Mission régionale d'autorité environnementale

Avis délibéré en date du 9 novembre 2019 de la Mission régionale d'autorité environnementale d'Île-de-France sur le projet d'aménagement de la Porte de Brancion à Paris (75) / Vanves (92)

Illustration 2 : Périmètre du projet (figure 7 p.15)

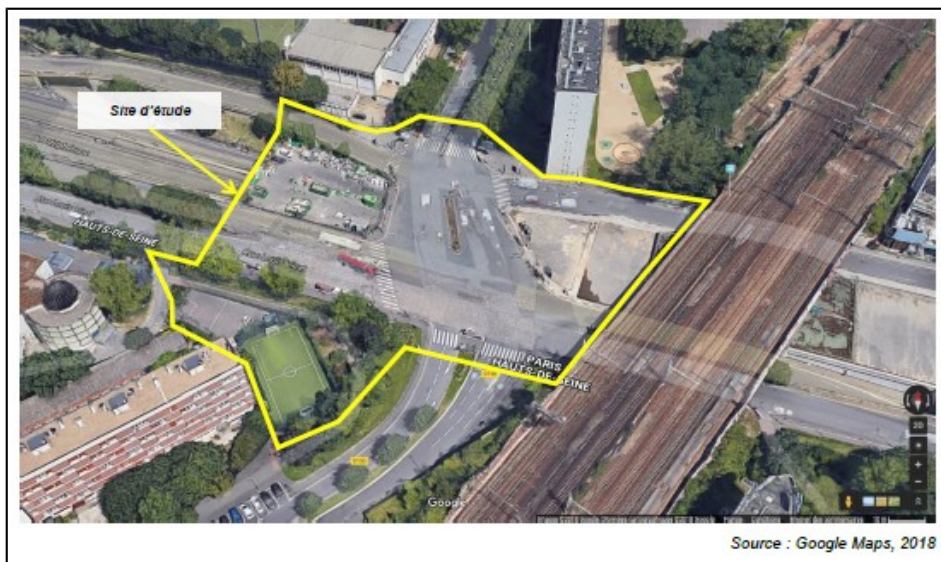
L'étude d'impact n'inclut pas de plan des emprises opérationnelles du site.

- **d'intégrer à l'étude d'impact un plan des emprises opérationnelles ;**
- **de davantage justifier l'articulation du projet d'aménagement avec l'orientation d'aménagement du PLU de Paris en faveur de la cohérence écologique ;**

Illustration 6 : Esquisse du plan de masse des aménagements projetés (p.212). Sur le schéma, le foyer de jeunes travailleurs est à gauche au nord du périphérique, la résidence étudiante au sud et la salle de sport à l'est des voies ferrées

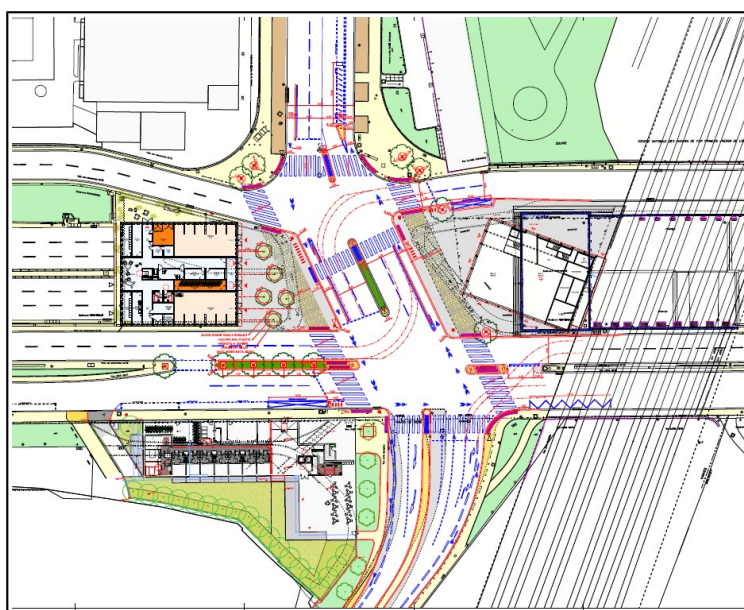
La MRAe recommande que l'étude d'impact soit actualisée et jointe aux prochaines demandes d'autorisation nécessaires au projet (conformément aux dispositions de l'article L. 122-1-1-III du code de l'environnement) en vue notamment de tenir compte des choix d'aménagement retenus pour les abords et d'analyser leurs incidences.
